核燃料物質使用施設保安規定変更箇所（変更後）	核燃料物質使用変更許可申請書の記載	変更の妥当性
<p style="text-align: center;">第 I 編 共通編（総則及び放射線管理）</p> <p>第 1 章第 1 条～第 3 条の 2 （変更なし）</p> <p style="text-align: center;">第 2 章 組織及び職務</p> <p>（組 織）</p> <p>第 4 条 使用施設等に係る保安に関する組織は、次の各号に掲げる各職位、核燃料取扱主務者及び委員会で構成し、第 I - 1 図のとおりとする。機構の本部組織（以下「本部」という。）は、理事長、統括監査の職、安全・核セキュリティ統括部長及び契約部長をいう。</p> <p>(1) 理事長</p> <p>(2) 統括監査の職</p> <p>(3) 管理責任者</p> <p>1) 監査プロセスの管理責任者</p> <p>2) 本部（監査プロセスを除く。）の管理責任者</p> <p>3) 研究所の管理責任者</p> <p>(4) 安全・核セキュリティ統括部長</p> <p>(4)の2 契約部長</p> <p>(5) 研究所担当理事</p> <p>(6) 研究所長（以下「所長」という。）</p> <p>(7) 環境技術開発センター長</p> <p>(8) 廃止措置技術部長</p> <p>(9) 計画管理課長（環境技術開発センター）（以下「環境・計画管理課長」という。）</p> <p>(10) 環境保全課長</p> <p>(11) 廃止措置技術課長</p> <p>(12) 再処理技術開発試験部長</p> <p>(13) 研究開発第 1 課長</p> <p>(14) 研究開発第 2 課長</p> <p>(15) プルトニウム燃料技術開発センター長</p> <p>(16) 当直長</p> <p>(17) 技術部長</p> <p style="text-align: center;"><u>(削る)</u></p> <p><u>(18)</u> 計画管理課長（プルトニウム燃料技術開発センター）（以下「プル・計画管理課長」という。）</p> <p><u>(19)</u> 品質保証課長</p> <p><u>(20)</u> 技術管理課長</p> <p><u>(21)</u> 核物質管理課長</p>	<p>核燃料物質使用変更許可申請書 共通編</p> <p>10 使用施設等の保安のための業務に係る品質管理に必要な体制の整備に関する事項</p> <p>6. 資源の運用管理</p> <p>6.2 人的資源</p> <p>6.2.1 一般</p> <p>(1)保安に係る組織は、原子力の安全を確実なものにするために必要とする要因を明確にし、保安に係る組織体制を確保する。</p>	<p>第 4 条

第 I - 1 図 使用施設等の保安に関する組織

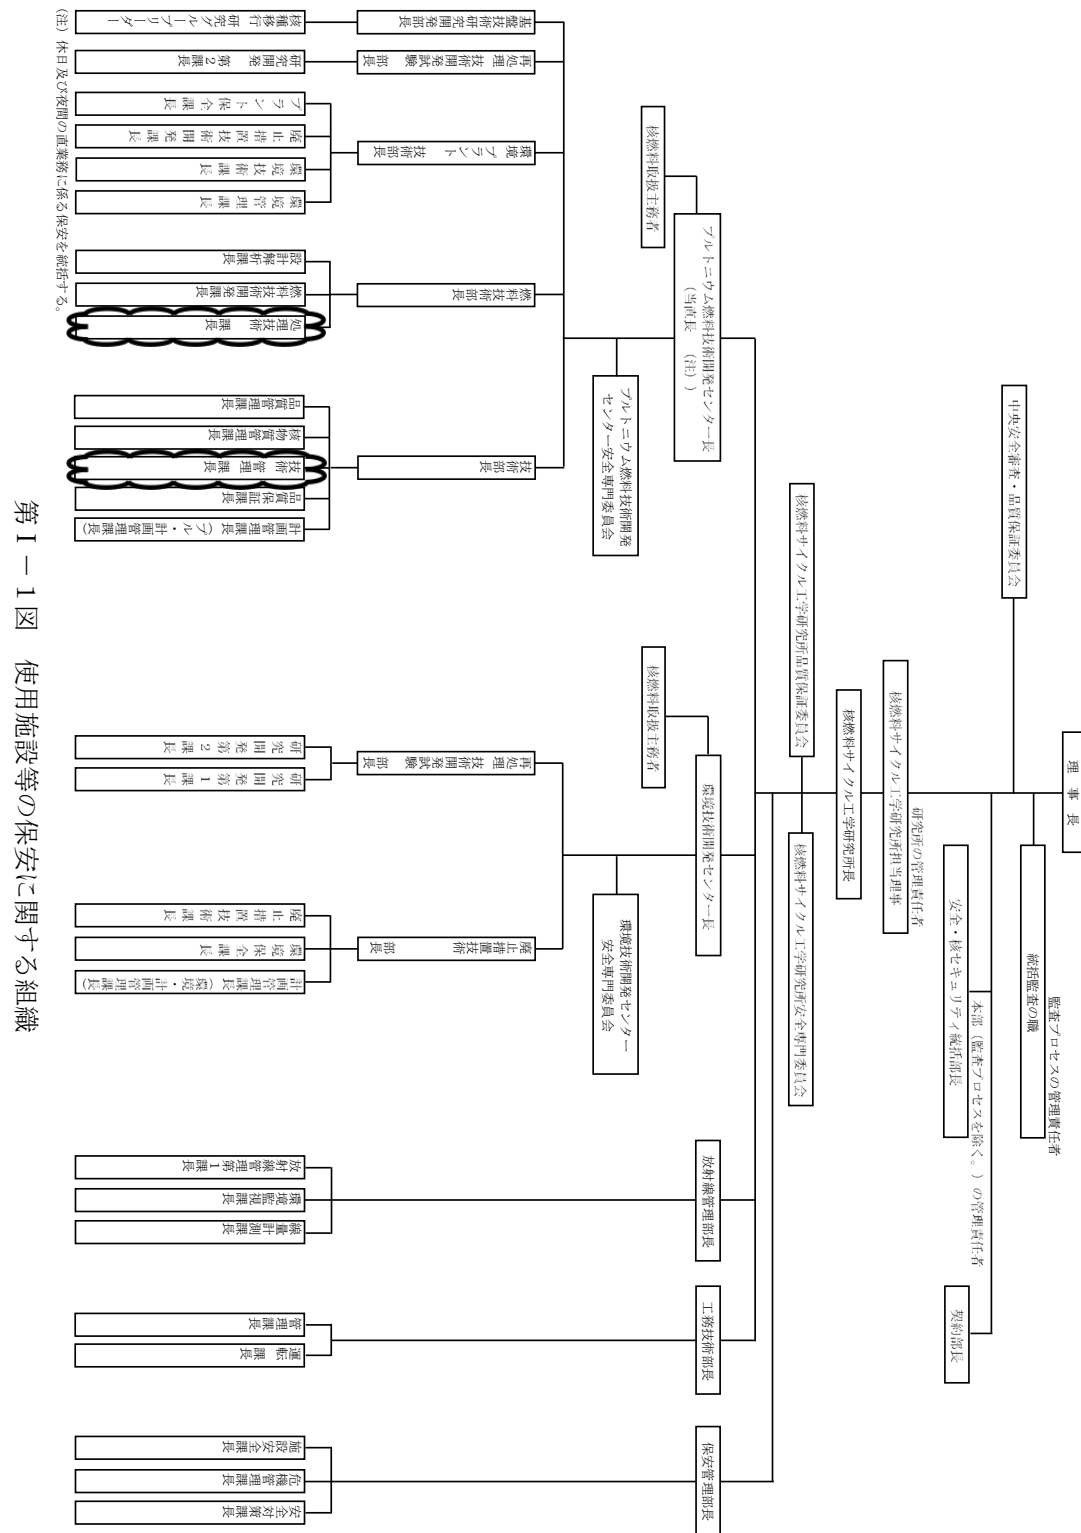
第 I - 1 図
 ・プルトニウム燃料施設整備室と技術課を統合して技術管理課とするため
 ・試験第 1 課と試験第 2 課を統合して処理技術課とするため
 【統合後の組織における保安体制を示すもので、使用変更許可申請書と整合は図られており、変更は妥当。】
